情報通信審議会 情報通信技術分科会（第157回）議事録

「業務用陸上無線通信の高度化等に関する技術的条件」のうち
「11/15/18GHz 帯固定通信システムの高度化に係る技術的条件」について

情報通信審議会 情報通信技術分科会
陸上無線通信委員会 報告
概要

(審議による修正前後抜粋)

基幹系無線システムの現状と課題

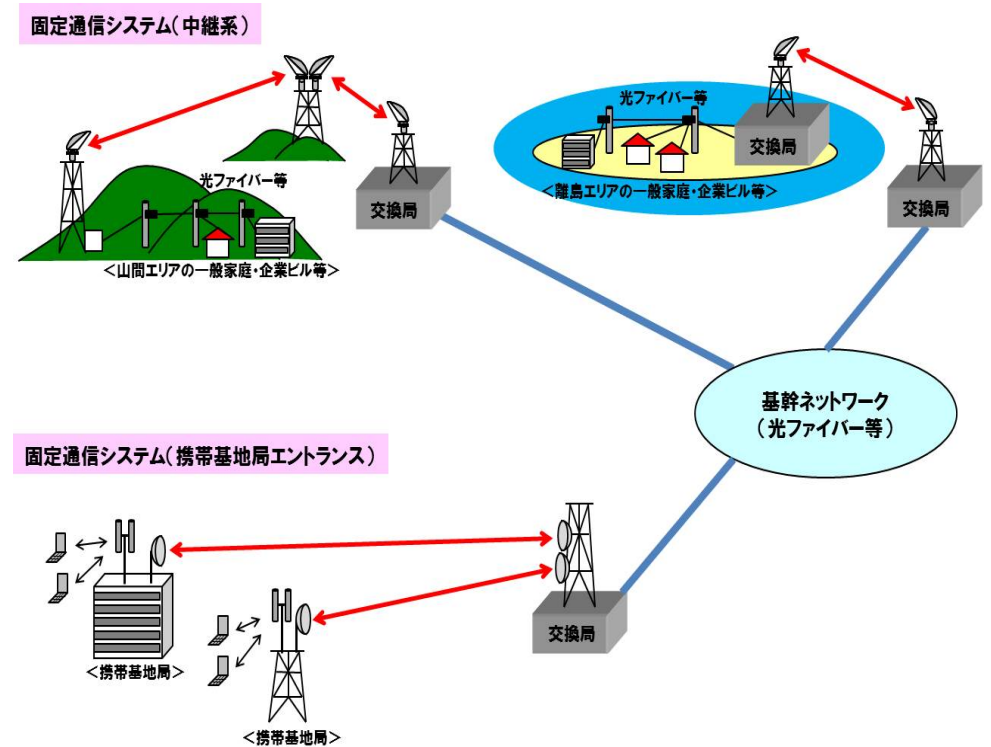
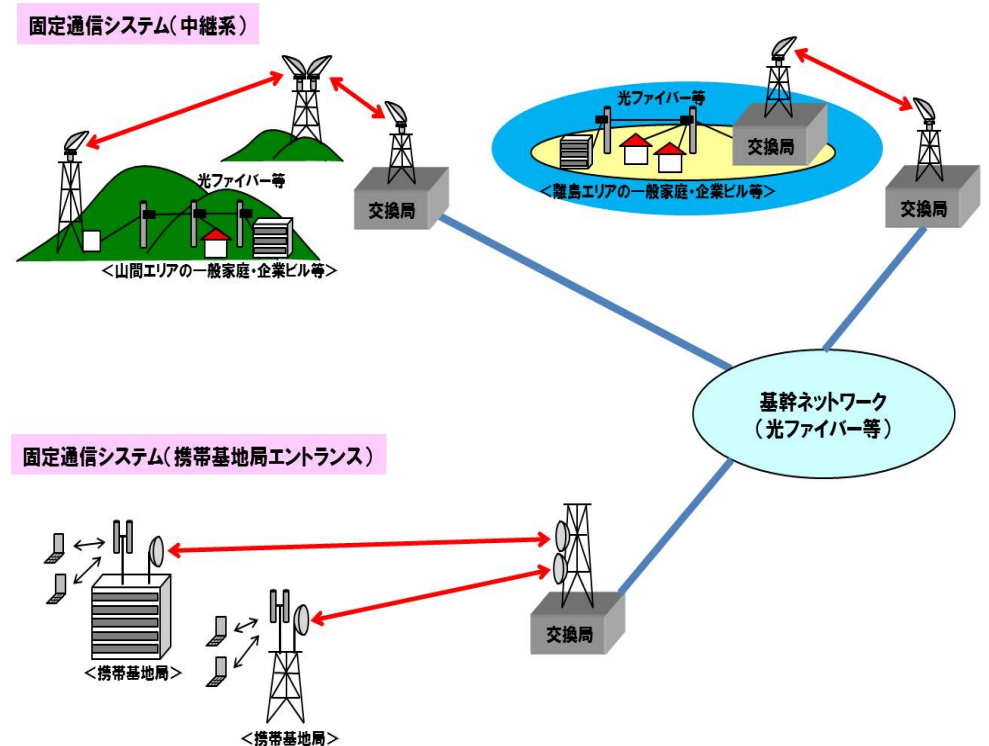
○三瓶委員 今回の検討対象は固定無線ということで、それから6ページのスペックを見る限り、帯域幅も50メガ程度。それに対して、1ページの「新たなニーズや利用形態」というところに「5G等の普及を目的」と書いてあるんですが、このスペックで、空間多重はやらないという前提を立てると、5Gのエントランス改善としては、能力はまだ不十分なものしか今回検討していないと思うんですね。やはり課題とかこういうところには実際にこの検討でやることを書かないといけないのであって、期待的なものとか将来的なものは書くべきではないと思います。そういう意味では、実際の検討も1.何ギガという伝送速度もLTEのことしか書いていないので、5Gのことまでここで述べるのはあまり適切ではないと思いますが、いかがでしょうか。

○三瓶委員　三瓶ですけれども、よろしいですか。私のコメントとしては、将来課題というイントロの部分に5Gのことを書くのではなくて、今後の検討という最後の部分で、さらに5Gへの適用まで今後検討することが可能になるとか、そういうコメントならいいんですが、イントロ、あくまでもやることを書くので、そこで5Gの検討には合致していない以上、ここには書くべきではないんじゃないんですかということなんです。

○三瓶委員　まあ、そういうことになります。今回主な検討としては、欧州との規格に合わすとかそちらが主題であって、そこから何ができるかというときに、LTEのエントランスまではできるというのは確かにそうなんです、さらに5Gとなると、当然、ギガビットも、1ギガビットのオーダーじゃなくてももうちょっと高いギガビットがエントランスでも必要になりますし、そういう意味では、到達していないというか、検討もしていない状況なので、取りあえず今回は欧州に合わせることで、それからより高速化を目指してLTEで余裕で通すことが目標でということで締めて、最後に終わりのところで、今後の展望として5Gの進展を見ると、さらにそこに合わせて機能を強化していくべきであろうというようなことで終えないとやっぱりいけないんじゃないかなと思いますけれど。

○安藤分科会長代理　　そうすると、今おっしゃった主にイントロのところを、5Gのためというよりは、高度化と低廉化、欧州の規格に合わせて国内の製品も含めてですけども、低廉化が効くし、それから使い勝手は間違いなく上がっていくと。ただし、それは入り口ですけども、5G等の技術への走りになりますよというような言いぶりに少し変えるということではよろしいでしょうか。

- 島嶼部における高機能ネットワーク回線の設置
- 5G等の普及を目的としたエントランス回線の充実
- 基幹系ネットワークの低廉化

- 島嶼部における高機能ネットワーク回線の設置
- 4G等の普及を目的としたエントランス回線の充実
- 基幹系ネットワークの低廉化
